Wettbewerbsauslobung Feuerwache Trier Anmerkungen des Rheinischen Vereins Trier

In der Sitzung des Denkmalpflegebeirates am 14.12.2021 wurde die Wettbewerbsausschreibung für den Neubau der Feuerwache behandelt. Da für den Beirat keine Gelegenheit bestand, sich vor Fertigstellung des Ausschreibungstextes beratend zu äußern, wurde im Ergebnis der Erörterung im Beirat die Möglichkeit geboten, Anmerkungen vorzutragen, diese den Mitgliedern des Beirates zur Kenntnis zu geben und in den Wettbewerbsprozeß einzustellen.

Abb. 15 – Auszug B-Plan BS41, Quelle Archiv Stadt Trier

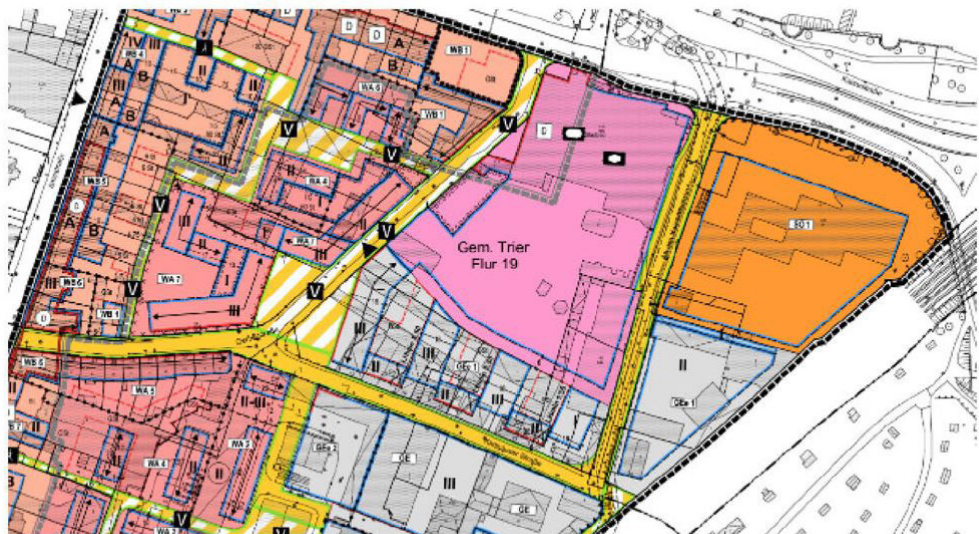
Der Bebauungsplan enthält keine Festsetzungen, die stadtgestalterische Verbesserungen im Bereich der Ringstraße im Gegenüber der Kaiserthermen verlangen. Die Eintragung des Polizeipräsidiums und der Bezug der Baugrenzen hierauf verdeutlicht den grundlegenden Neubearbeitungsbedarf. Es ist nicht erkennbar, dass der Bebauungsplan Anforderungen der Pufferzone berücksichtigt.

Abb. 21 – Vergrößerung des Knotenpunkts Südallee, Quelle R+T

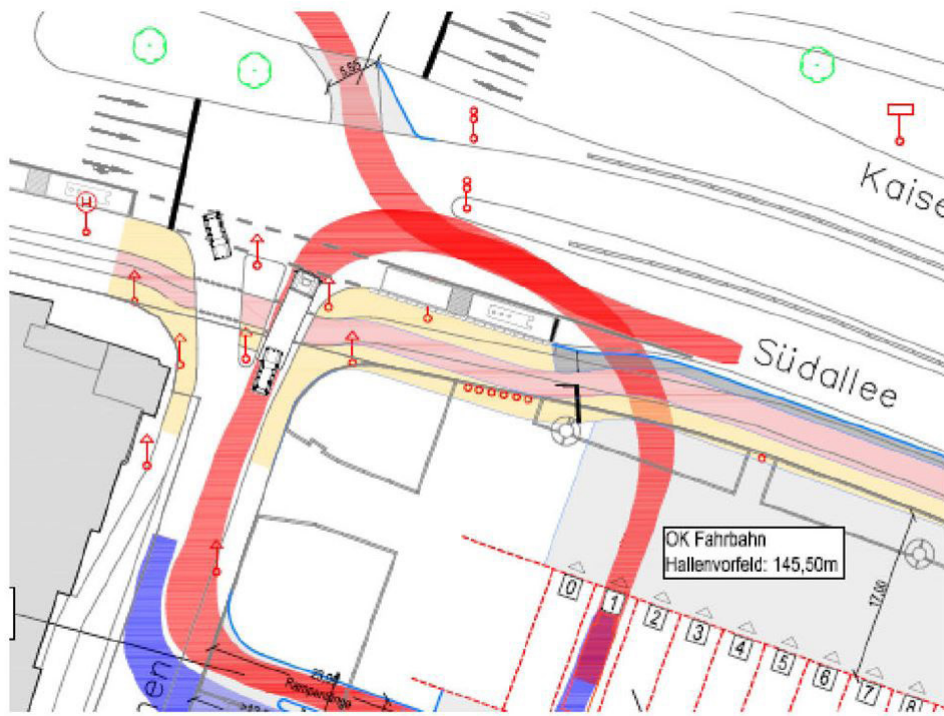
Diese Feststellung der Beeinträchtigung bleibt in der Ausschreibung unkommentiert. Eine Forderung/Zielsetzung für die künftige Entwicklung wird hieraus nicht abgeleitet. Die Ausschreibung nimmt keinerlei Bezug hierauf und leitet keine Anforderung an die Wettbewerbsbearbeitung ab.

Besonders wichtig für die Integration in die Stadt ist die künftige Pufferzone im Wettbewerbsgebiet. Deren Gestaltung ist eine beträchtliche Herausforderung angesichts der beschriebenen Defizite und funktionalen Anforderungen. Während die funktionalen (verkehrlichen) Anforderungen ausführlich beschrieben sind (Punkt 4.3.7), werden stadtgestalterische weitgehend vernachlässigt.
